平成23年1月19日(水)、 「第7回 湿原再生小委員会」が開催されました。

第7回 湿原再生小委員会(平成23年1月19日)

1 幌呂地区現地植生回復試験について

2 幌呂地区湿原再生について

幌呂地区 地下水位変動

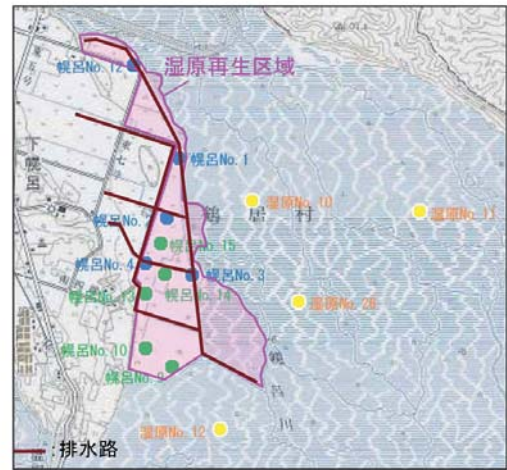
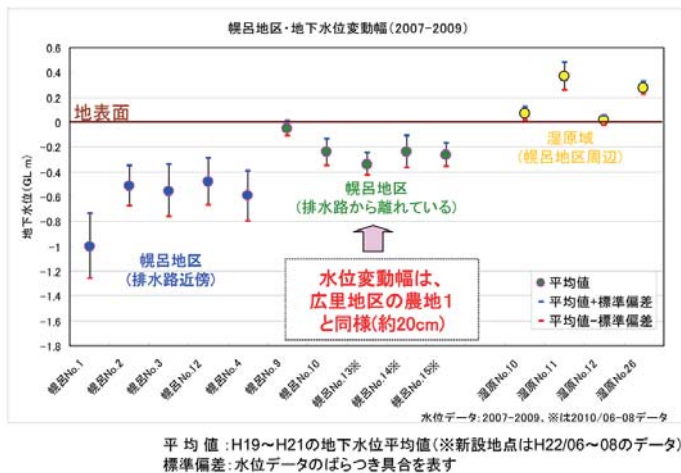
- 幌呂地区の地下水位は、広里地区の農地1と類似した水位変動幅であるという説明があった。しかし、広里地区の農地1は掘り下げ試験地の水位変動で、幌呂地区は植生回復試験地そのものの地下水位変動ではなく、異なるものである。一緒に考えると、間違った結果になる恐れがある。
- どのように考えれば良いのか。
- 地盤を掘り下げることにより、水位変動はさらに大きくなると予測される。したがって、広里地区の農地1と同じにはならないと考えられる。

- 広里地区のどの区域に近くなると予測されるのか。
- 幌呂地区の地盤を掘り下げることにより、広里地区の農地2の水位変動に近くなるのではないのか。
- A区域の中に古い排水路があると思うが、排水路からの距離など、試験地の条件はどのようになっているのか教えてもらいたい。
- 排水路からの距離に関する情報は手元に無いが、排水路の水位変動の影響を受けない場所に試験地を設置している。

- 掘削深度と地下水位が混同されている。掘削深度で議論すると、場所により状況が異なるため、地表面と地下水面の高さ関係に着目してデータを見直した方が、植生を考える上では良いのではないのか。掘削深度に着目するのではなく、地下水位が地表面より高く

なるのか、あるいは地表面付近となるのか、地表面と地下水面の関係と、植物の対応関係を見た方が良いと思う。
